改善箇所説明図

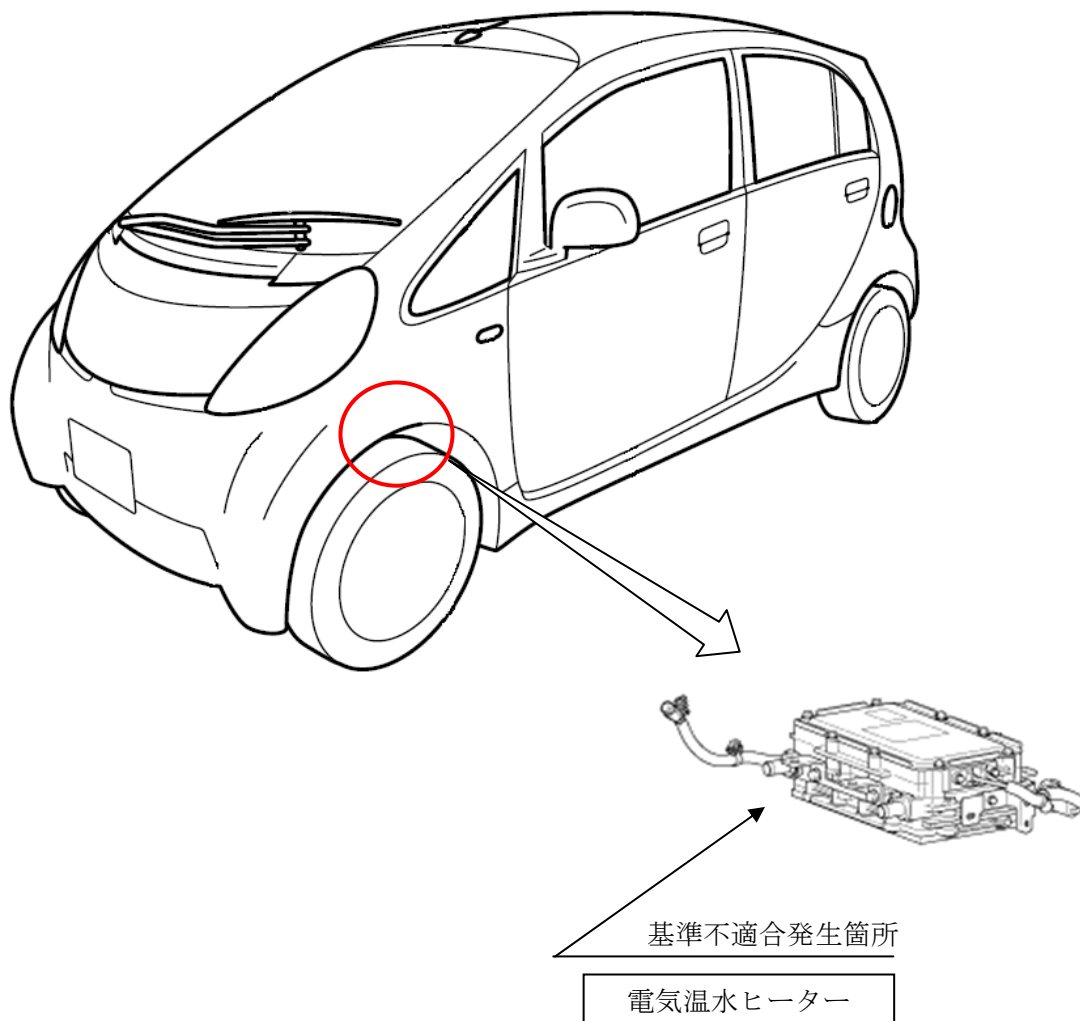
電気温水ヒーターにおいて、温度を制御する素子の製造工程管理が不適切なため、電気温水ヒーターの繰り返し使用により、当該素子に亀裂が発生するものがある。そのため、ヒーター制御が不安定となって暖房性能が低下し、前面ガラス曇りが生じた場合に安全な視野を確保できなくなるおそれがある。

全車両、電気温水ヒーターを良品に交換する。

注：図中の 内は、交換する部品を示す。
